改善箇所説明図

改善の内容

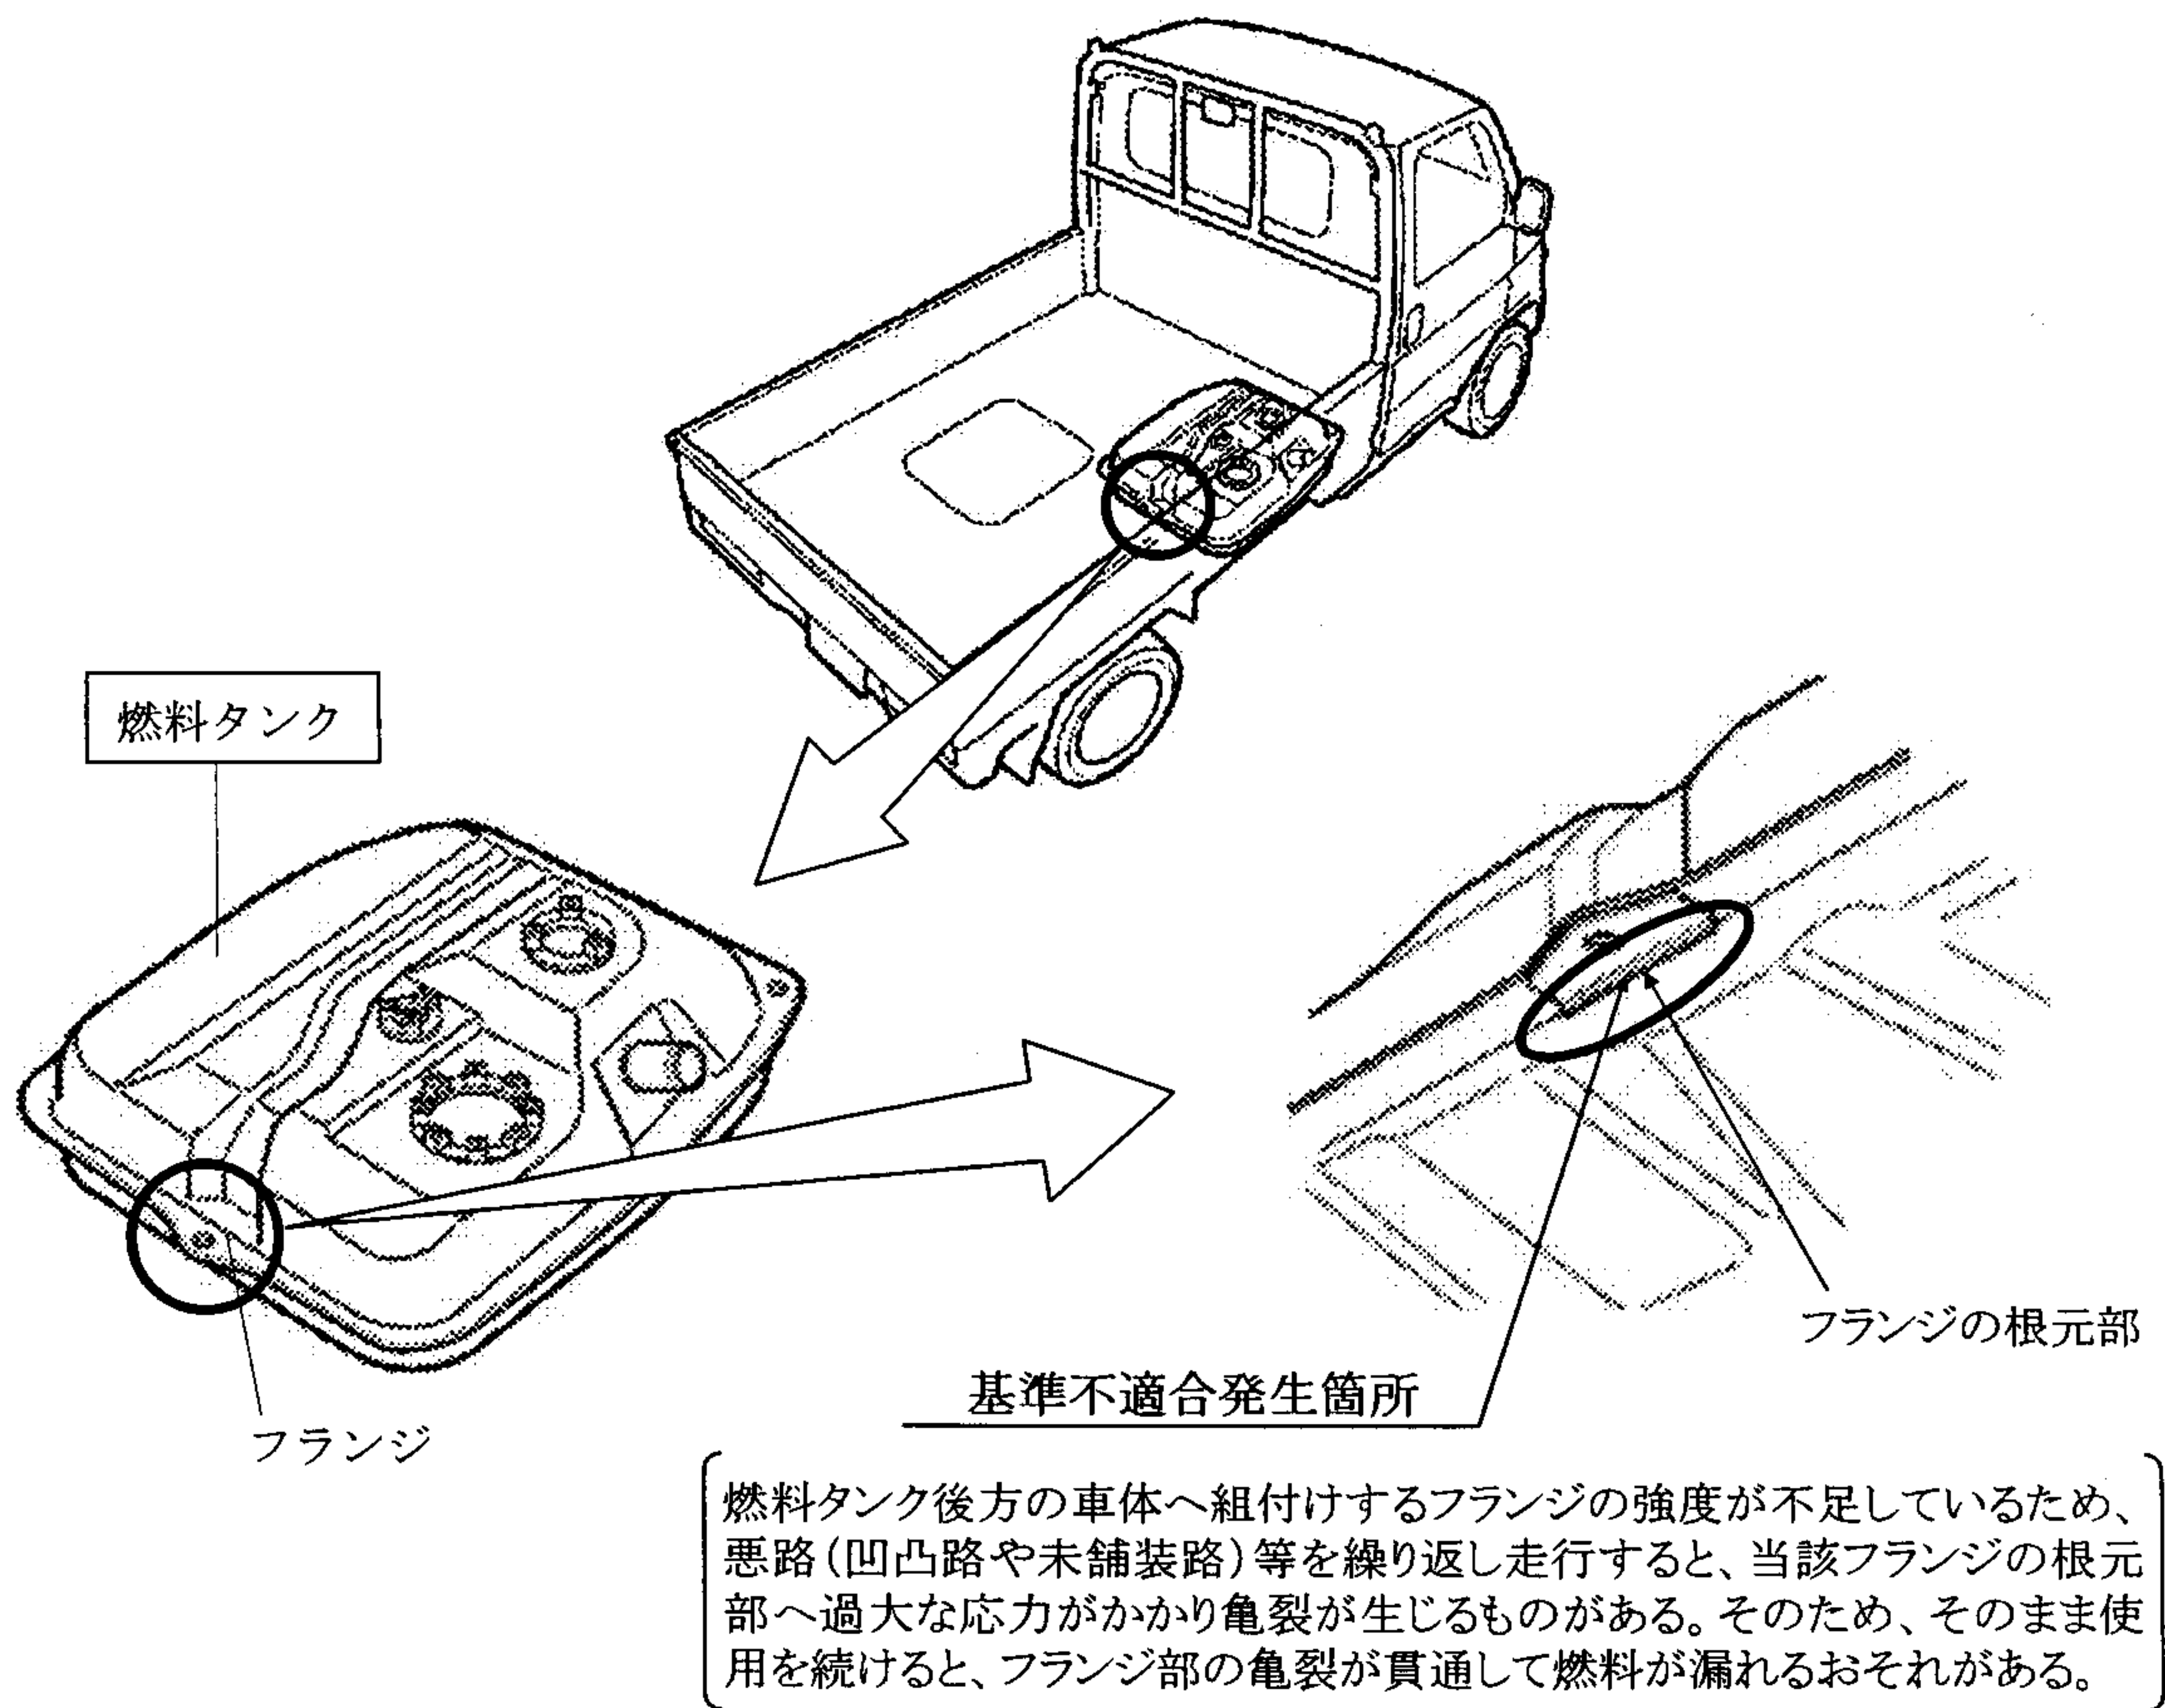
全車両、燃料タンクを点検し、燃料が漏れている場合は、対策品の燃料タンクに交換する。
 なお、燃料が漏れていない場合は、フランジ部に補強ブラケットを追加で取付ける。

改善前	改善後
フランジ スポット溶接痕 50mm	(燃料が漏れている場合) 70mm 対策品の燃料タンクに交換する
	(燃料が漏れていない場合) 追加で取付ける 補強ブラケット

識別：燃料タンク後方取付け部のボルト頭部に黄色ペイントを塗布する。
